改善箇所説明図

基準不適合発生箇所

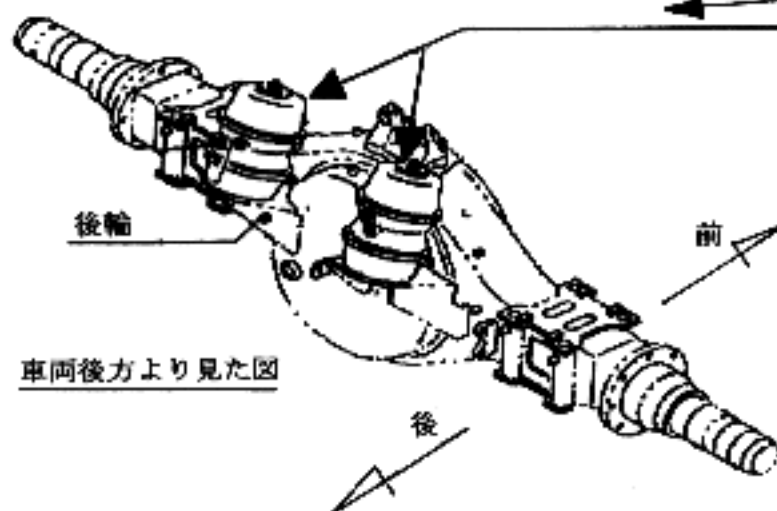
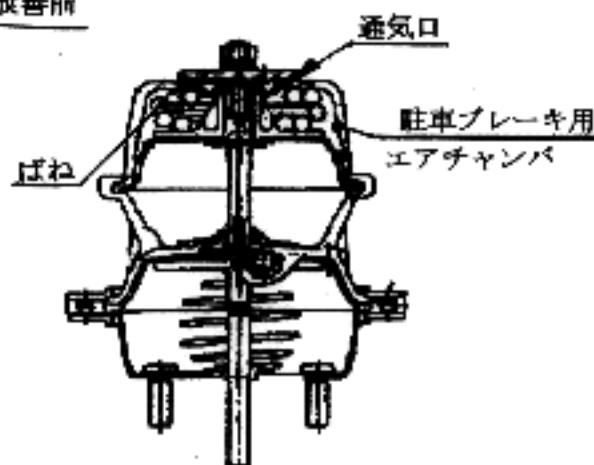
後輪駐車ブレーキにおいて、駐車ブレーキ用エアチャンバの通気口のシール方法が不適切なため、当該チャンバ内に水が浸入し内部のバネが錆び、最悪の場合、バネが折損して駐車ブレーキ能力が低下するおそれがある。

全車両、駐車ブレーキ用エアチャンバを新品と交換し、防水カバーを追加する。
